typ modelu:
LF70XEU

Kod handlowy:
34521

Informacje Główne

Przewodnik Dokumentacji Technicznej

2250210

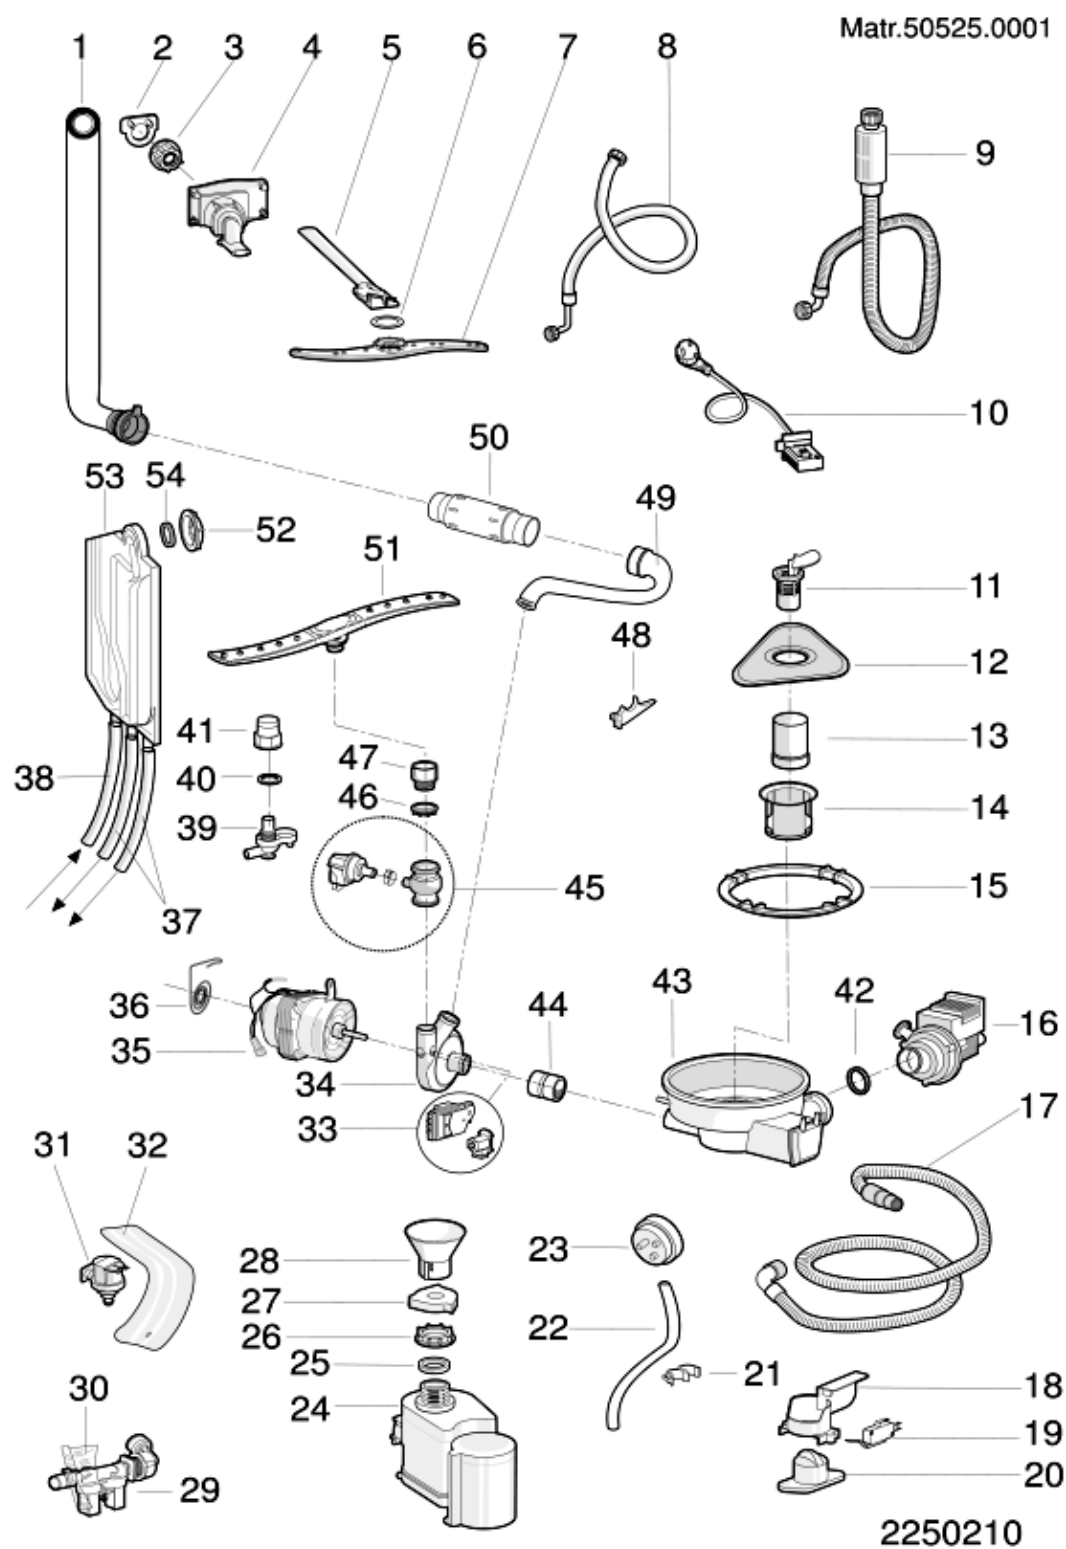
n1045127: Nowy zawór air-break -rozwiązanie przeciwko chlapaniu wodą od dołu zmywarki 60CM

Od numeru seryjnego 50930.0001, aby rozwiązać problem chlapania wodą w części dolnej prawej i lewej drzwiczek, wprowadzono do produkcji następujące zmiany:

- 1-Air-break bez przegrody w celu zapewnienia ewentualnego rozładowania ciśnienia
- 2-Panel górny falisty do ochrony mebli kuchennych przed powstającą parą (tylko w modelach do zabudowy)
- 3-Uszczelka zbiornika wydłużona o 3cm, aby poprawić szczelność hydrauliczną
- 4-Panel dźwiękochłonny sklepienia profilowany
- 5-Trzy sprężynki do prawidłowego mocowania uszczelki drzwiczek na dnie zbiornika (w produkcji od numeru seryjnego 50701.0001)

- C00141308 - Air-break
- C00141310 - Panel górny falisty (tylko w modelach do zabudowy)
- C00141317 - Uszczelka zbiornika
- C00141314 - Panel dźwiękochłonny sklepienia
- C00140679 - Sprężyna mocująca uszczelki dno zbiornika

- C00110610 - Air-break
- C00116110 - Uszczelka zbiornika
- C00097300 - Panel dźwiękochłonny sklepienia

1) WYMIANA ZAWORU AIR-BREAK

Należy obowiązkowo stosować nową część; w razie wymiany w produktach sprzed modyfikacji postępować w następujący sposób:

- wymienić air-break na nowy C00141308
- jeśli był, pozostawić panel dźwiękochłonny sklepienia produktu wycinając otwór o przekroju 10x10 cm w tylnym lewym rogu
- przy zabudowie, założyć na górę zmywarki panel górny falisty C00141310
- wymienić uszczelkę zbiornika na nową C00141317

N1045130FIG1

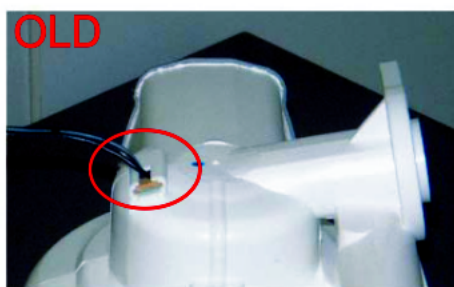
n1045130: Nowa studzienka dla zmiany pozycji obsady karty NTC

Od numeru seryjnego 50801.0001 zmieniono pozycję obsady karty NTC w studzience (patrz rysunek N1045130FIG1).

Wprowadzone kody:

C00141158 - studzienki

C00141721 - eeprom LF70XEU - LF70EU - FDW75A - FDW70G - FDW70T - FDW70P - LF70IT - LF70XIT

Kody sprzed zmiany:

C00140638 - studzienki

C00141811 - eeprom LF70XEU - LF70EU - FDW75A - FDW70G - FDW70T - FDW70P - LF70IT - LF70XIT

Nowe części nie są wzajemnie wymienne z częściami sprzed zmiany.

N1045130FIG2

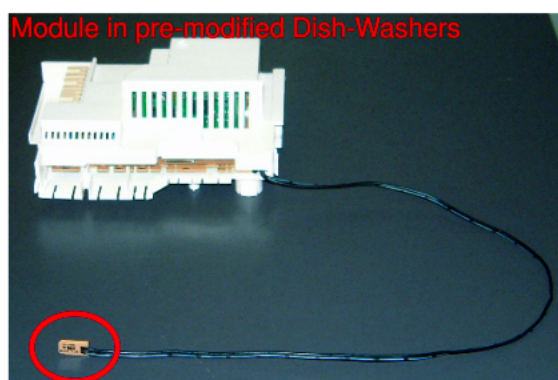
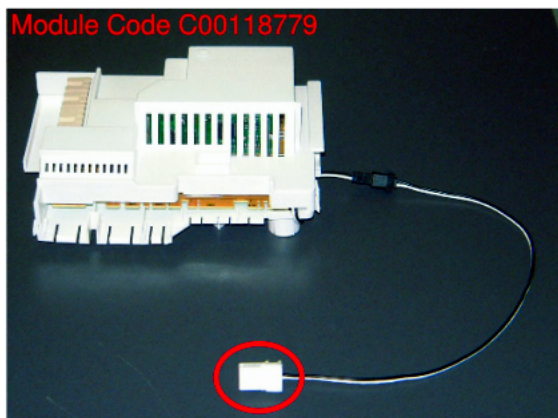
Nowa studzienka C00141158 może być montowana w zmywarkach sprzed zmiany po aktualizacji oprogramowania eeprom, obowiązkowo podjąć działania w stosunku do następujących części zamiennych:

- nowy eeprom
- moduł C00118779 w komplecie ze skrzynką NTC (patrz rysunek N1045130FIG2)
